OGGETTO: PIANO URBANO DEL TRAFFICO (PUT) 2013 –AGGIORNAMENTO DEL PIANO GENERALE DEL TRAFFICO URBANO (PGTU)–ESAME DELLE OSSERVAZIONI PRESENTATE E CONTRODEDUZIONI -ADOZIONE DEFINITIVA

EMENDAMENTO ALLA CONTRODEDUZIONE ALLA OSSERVAZIONE
PROPOSTA DALLA GIUNTA COMUNALE

EMENDAMENTO 1 ALLA CONTRODEDUZIONE N. 2

Emendamenti presentati da Salvatore Capodici

Stralcio tratto da Elaborato 4.1 del PUT - " Quadro progettuale - sistema della viabilità - Classificazione funzionale della viabilità"

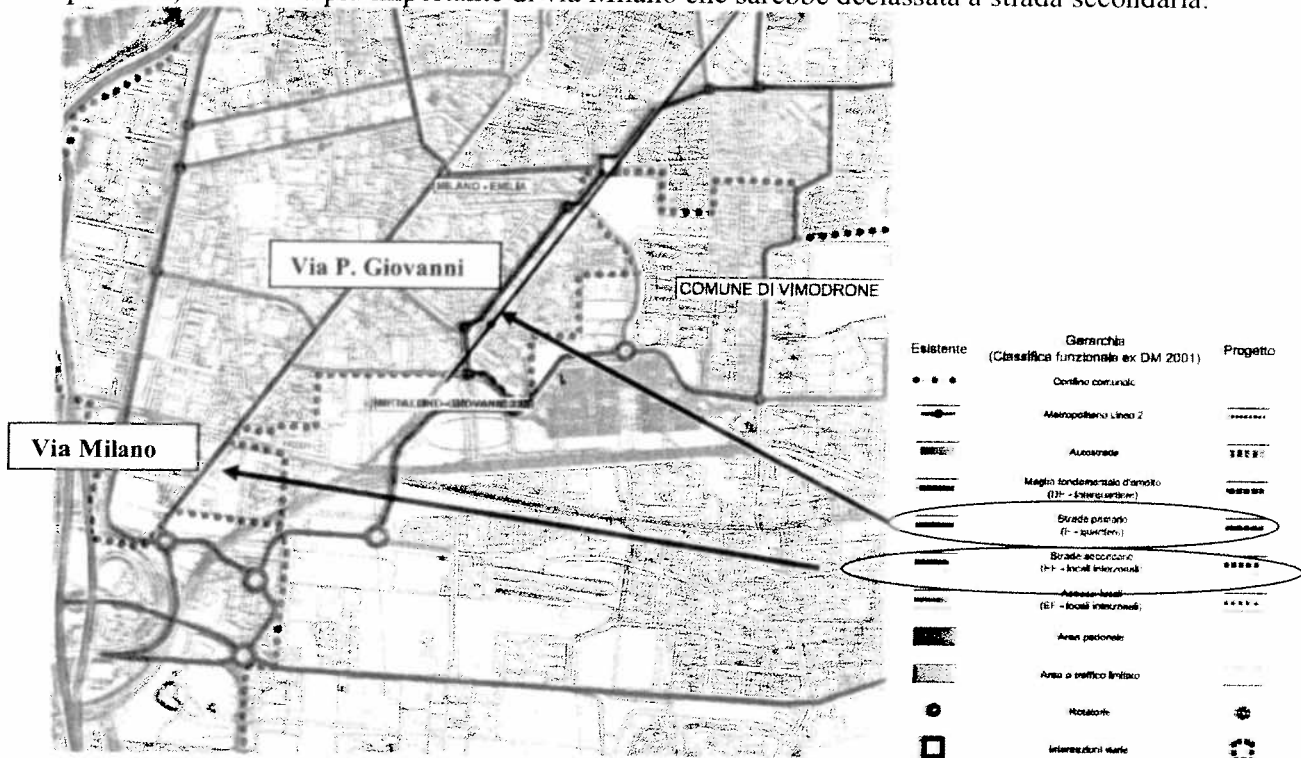
Con la realizzazione di questa connessione, la via Papa Giovanni sarebbe riclassificata da strada residenziale a viabilità primaria ed avrebbe, per gli estensori del PUT, la funzione di dirottare il traffico di attraversamento cittadino e costituire addirittura una specie di tangenzialina Sud di Cologno (ma anche di Vimodrone), come emerge dalla planimetria 4.1 di progetto del PUT, che si riporta di seguito: la via Papa Giovanni, appunto nelle intenzioni del PUT, diventerebbe un asse primario, addirittura più importante di via Milano che sarebbe declassata a strada secondaria.

In conclusione, non è stato dimostrato nel PUT, tanto meno nella controdeduzione, come può caratterizzarsi questo come intervento di messa in sicurezza, dal momento che la rotatoria si configura come un'opera che porta il traffico in una zona dove oggi il traffico non c'è.

Che l'intervento sia strategico è detto in tutte le sedi, sia nel PUT, sia nella controdeduzione: si prevede infatti di riclassificare Via Papa Giovanni come viabilità primaria e di declassare via Milano come viabilità secondaria.

Che questo non provochi delle "alterazioni" e non attiri traffico in via Papa Giovanni, oltre ad essere in contraddizione con la funzione di viabilità primaria assegnata a di via Papa Giovanni stessa, NON è mai dimostrato da un punto di vista tecnico. Infatti, da nessuna parte nel PUT o nei vari elaborati allegati, e tantomeno nella controdeduzione, si porta un dato quantitativo a supporto delle considerazioni avanzate; non si forniscono valutazioni o studi di traffico a supporto, né si cita un solo dato di traffico di previsione a dimostrazione, tanto che l'affermazione e la rassicurazione riportata nella controdeduzione " *la connessione potrà portare un beneficio attraverso la redistribuzione dei flussi locali e la riduzione delle percorrenze, senza alterare e attirare flussi di attraversamento*", non avendo un fondamento tecnico di base, risulta di fatto del tutto soggettiva.

**In considerazione di quanto sopra esposto
SI PROPONE AL CONSIGLIO COMUNALE DI ACCOGLIERE L'OSSERVAZIONE N. 3
relativa a Nuova Apertura stradale con Rotonda
Vie Papa Giovanni XXIII – Metallino**
